澳門特別行政區政府
Governo da Região Administrativa Especial de Macau
社區服務諮詢委員會
Conselho Consultivo de Serviços Comunitários

Optimizar o Centro Modal de Transportes da Barra

01/02/2023

Sentado no banco, avista-se o interior da casa de banho dos homens

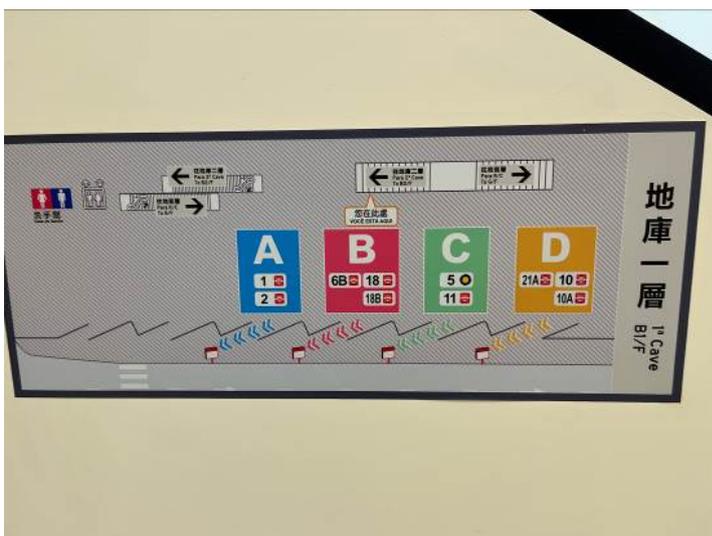
Quanto às instalações dentro do terminal de autocarros no primeiro piso da cave, há um banco colocado junto à casa de banho pública dos homens. Quando a porta da casa de banho está aberta, quem estiver sentado no banco pode ver claramente partes do interior da casa de banho. Sugerimos, por isso, que se aumente a largura do painel-biombo da casa de banho, por forma a proteger a privacidade dos seus utentes. Além disso, há uma reduzida utilização da Praça do rés-do-chão, sugerindo-se que o Governo realize mais actividades ou instale tendas no local como forma de aumentar a atractividade do terminal
